**Association des Riverains du site du Grand Gar
pour la Protection de l'Environnement
du Cadre de vie et du Tourisme**

Objet : Extension de la carrière du Grand Gar

Le : 9 février 2026

Profil en travers de la carrière du Grand Gar orienté Est – Ouest au droit de l'entrée – La trace en noir, correspond à l'état actuel de la carrière (1^{ère} phase) ; en rouge le projet de fouille profonde ; en bleu, le niveau aquifère du massif.

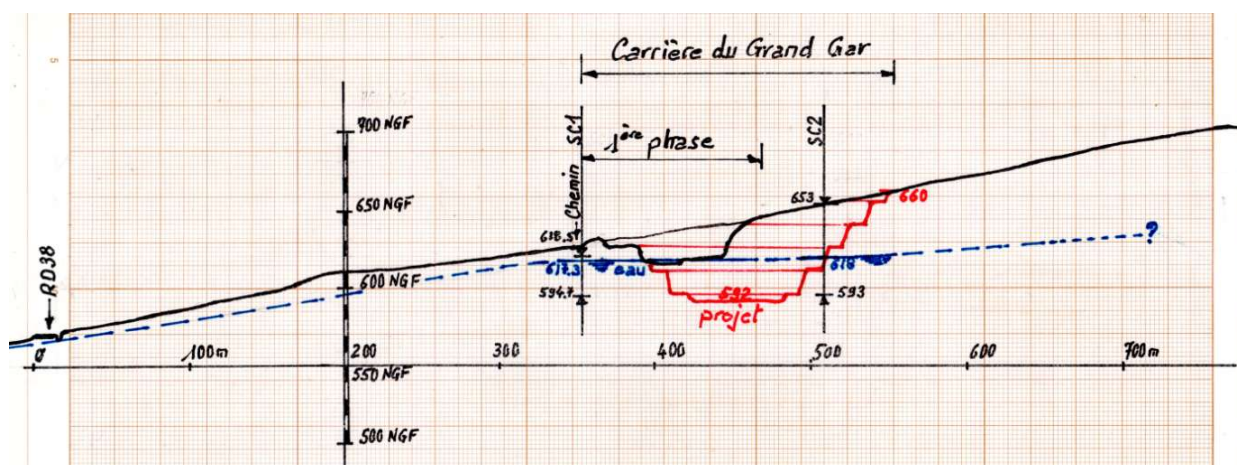
Il faut également noter que la cote de fond de fouille autorisée à l'arrêté préfectoral de janvier 2012, fixée à l'altitude 607 NGF, n'a jamais été atteinte. L'abattage ayant rencontré l'eau vers la cote 616-617 NGF dès la première année, soit 10m au-dessus du niveau de base projeté, l'exploitant a limité le terrassement à ce niveau, évitant ainsi des coûts de production plus élevés.

Concernant l'hydrogéologie, la maîtrise du site nécessite deux paramètres fondamentaux, la pression et le débit d'eau. La pression est maintenant connue : 2,5 bar au carreau de la carrière (à l'altitude 592 NGF), avec 25m de charge d'eau, ce qui est loin d'être négligeable, notamment en termes de stabilité. Il est fort dommageable que le débit n'ait pas été recherché, lors de la campagne de sondages de 2022, tous les moyens étaient à disposition, à condition de savoir quoi rechercher bien entendu. Ce débit permettrait de connaître les quantités d'eau d'exhaure en question, sachant que le volume de la fouille finale sous nappe dépasse les 200 piscines olympiques. C'est bien là que le cahier des charges des reconnaissances fait défaut et l'Inspection des Installations Classées de la DREAL n'a pas assumé son rôle d'encadrement réglementaire dans cette affaire. Il faudra pourtant prescrire des conditions de rejet des eaux à l'arrêté préfectoral, sans en connaître le volume.

Dans ces conditions, concernant ce projet, convenons de la définition suivante : il s'agit d'une fouille profonde de 38m sous le terrain naturel (entre les cotes 630NGF, entrée de la carrière et 592NGF, futur carreau de carrière) soit l'équivalent de plus de 12 étages de parking souterrain, terrassés à l'explosif sous nappe, sous 25m de charge d'eau au final, et cela sur un linéaire d'environ 400m. Rappelons que le Grand Gar est un massif granitique aquifère considéré comme le château d'eau régional pour l'alimentation en eau potable (AEP) des villages voisins. La cohérence de ce projet de fouille profonde avec le SDAGE (Schéma Directeur d'Aménagement et de Gestion des Eaux) n'est pas abordée dans l'EIe (Etude d'Impact environnemental).

Plan de situation de la carrière du Grand Gar – extrait de la carte au 1/25.000^e

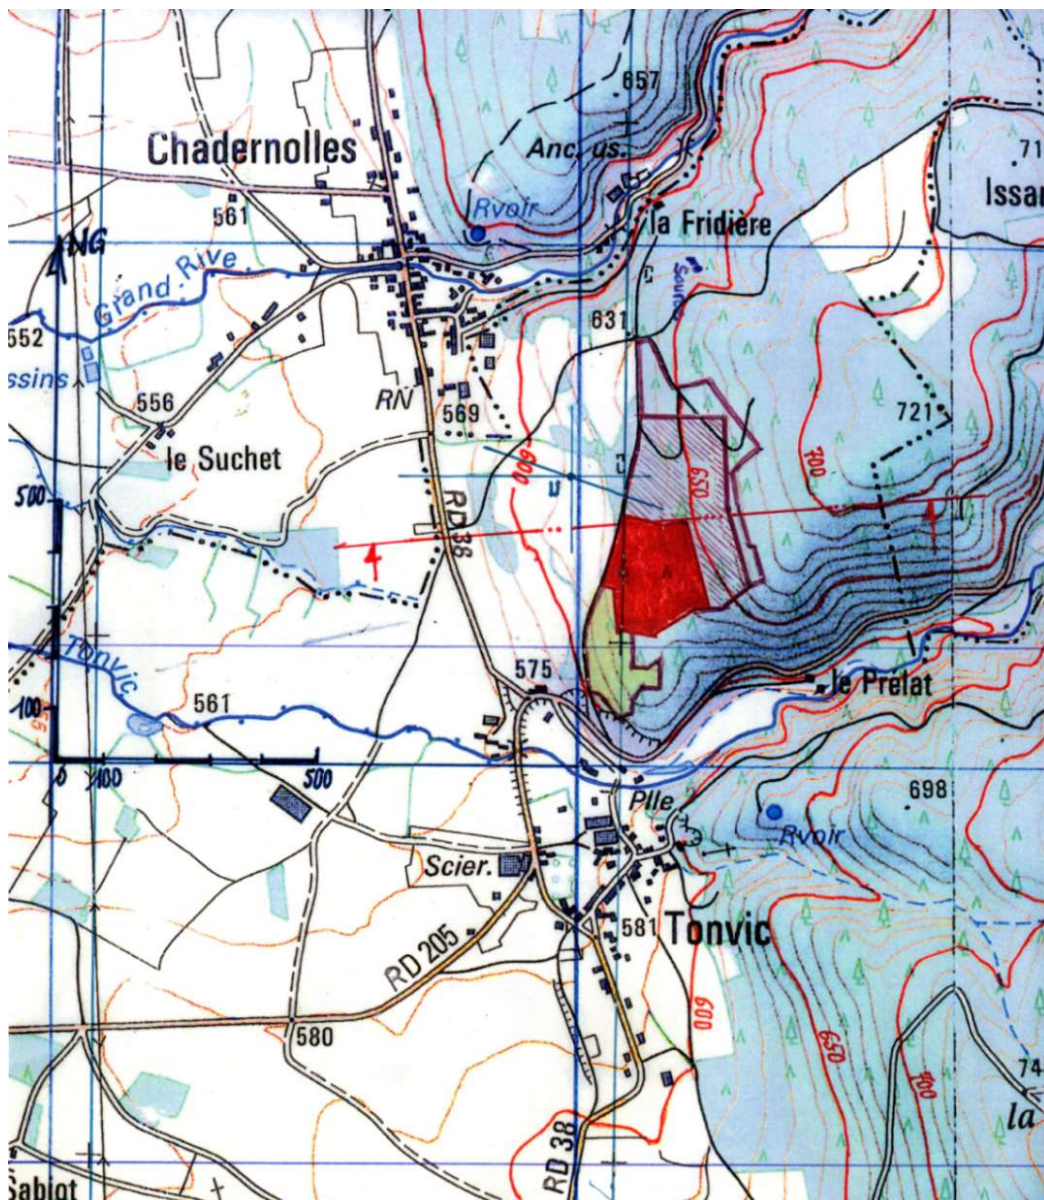
Un autre sujet de polémique est la présence potentielle d'un filon d'Uranium en carrière. Tout d'abord il est regrettable que la campagne de reconnaissance géologique réalisée par Mica Environnement en 2022, n'ait pas recherché à positionner le filon en carrière. Les échanges multiples à ce sujet permettaient de bâtir un cahier des charges satisfaisant pour lever l'incertitude. Rien n'a été fait. L'exploitant élude le problème et décide qu'il n'y a pas de filon en carrière. L'Inspection des Installations Classées de la DREAL qui n'a visiblement pas jugé nécessaire de demander ces investigations, n'a, une fois encore, pas d'approche en management du risque. Sachant que le filon orienté Est-Ouest (N110°E exactement) sera nécessairement recoupé en profondeur par le terrassement en carrière orienté Nord-Sud, s'il s'étend sur un linéaire supérieur à 100m. C'est bien cela qu'il fallait vérifier.

Pourtant, au regard des similitudes et des indices concordants qui existent entre les prospections anciennes de la COGEMA et les observations effectuées en carrière (mesures radiologiques et levé géologique), la présence d'uranium est fortement soupçonnée en profondeur dans la zone d'entrée de la carrière. (*cf. ma troisième note déposée le 10 décembre sur le site de la préfecture, dans le cadre de l'enquête publique*). L'incertitude sur la géométrie du filon est suffisante pour engager une attitude prudente en ne prenant pas le risque de rencontrer du minerai d'uranium en carrière, ou ses dérivés. Le Radon en fouille profonde, plus lourd que l'air (densité 9,7), y reste et son évacuation ne peut se faire que par ventilation ou débordement. Situation délicate, sachant que l'abattage en carrière ne peut être réalisé de façon sélective, et que contrairement aux mines ou travaux souterrains, il n'y a pas de géologue de front en carrière pour trier les matériaux, et le personnel sur site n'a ni la compétence ni les moyens d'identification.
